Datum 03.06.2021

Aktenzeichen **FSt33/365/21**

Betr.: Festlegung des Fördergebiets Wilstorf - Reeseberg,  
hier: Maßnahmen zur Aufwertung des Stadtraums unter der Hochstraße Wilstorfer Straße,  
Ecke Außenmühlenweg

Bild 1 (Blick vom Gewässer in Richtung Bushaltestelle)

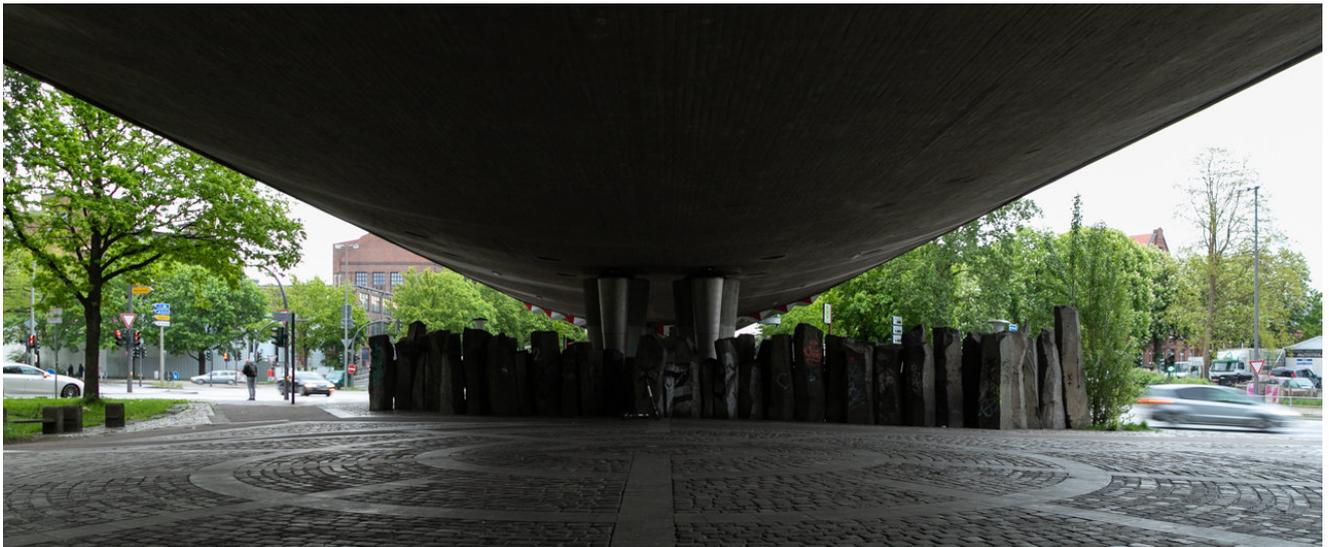
Im Zusammenhang mit der künstlerischen Gestaltung des Platzes wurde eine Natursteininstallation aus Basaltstelen zwischen Platz und Fahrbahn der Winsener Straße aufgebaut, die als eine Art Raumteiler fungieren sollte. (siehe Bild 1) Das Kunstwerk besteht aus einer Aneinanderreihung von unterschiedlichsten Basaltstelen. Es verfügt neben einer nicht unerheblichen Gesamtbreite und -höhe über eine große Raumtiefe durch eine punktuell mehrreihige unregelmäßige Aufstellung der Stelen. (s.a. Bild 4) Während in den 80er Jahren die Abgrenzung des Straßenraums von den dahinterliegenden Grün- und Wasserflächen als positiv bewertet wurde, wird heute der freien Blickbeziehung und damit dem individuellen Sicherheitsempfinden der Nutzenden eher der Vorrang eingeräumt. Weder Passanten, noch vorbeifahrende Autofahrende haben aktuell die Möglichkeit, den Platz und dort stattfindende Nutzungen zu überblicken. Eine Sozialkontrolle ist kaum möglich.

Ähnliches gilt für die Personen, die die Bushaltestelle nutzen. Auch ihnen ist es aktuell nicht möglich den Bereich des Platzes einzusehen. Die Stelenreihe in Verbindung mit den Brückenpfeilern stellt eher eine als bedrohlich wahrgenommene Sicht- und Bewegungsbarriere dar.

- Rückbau der Basalt-Stelen und Entfernung des gewucherten Baumwerks
- Entwicklung eines zeitgemäßen Nutzungskonzepts für die Platzflächen, (z.B. Bereitstellort für Leihfahrräder, Öffentliche Fahrradabstellanlage, Springbrunnen oder Gestaltung als „Tor“ zum Naherholungsgebiet Außenmühlenteich, etc.)

Bild 2

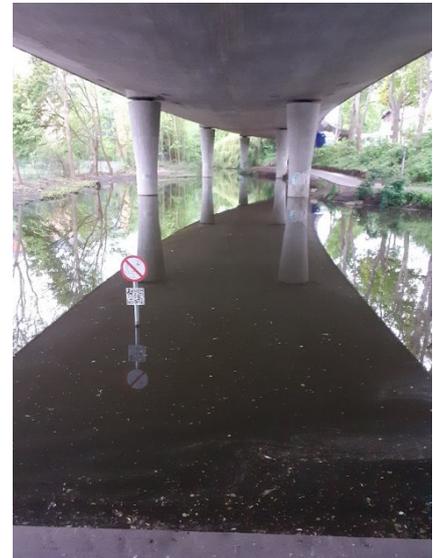
Die Fläche unter der trogartigen Fahrstraßenbrücke wurde in den 80er Jahren im Zusammenhang mit dem Bau der „Ortsumgehung Harburg“ gestaltet. Offensichtlich war man damals der Ansicht, dem „überdachten“ Bereich unter der Brücke durch eine kreisrunde großflächige Pflasterung eine ausreichende Funktionalität zu geben. Angereichert wurde dieser Platz mit einigen Sitzgelegenheiten, Müllbehältnissen und sog. Pilzlampen an der Außengrenze des Platzes.

Ein benachbartes Wasserbecken wurde durch eine befestigte Ufertreppe in den Platz mit einbezogen. Allerdings ist der Treppenabsatz vom Platz selbst kaum wahrnehmbar und mittig nicht durch ein Geländer oder Handlauf gesichert.

- Regelmäßige Reinigung des Platzes und nachträgliche Absicherung der Uferkante
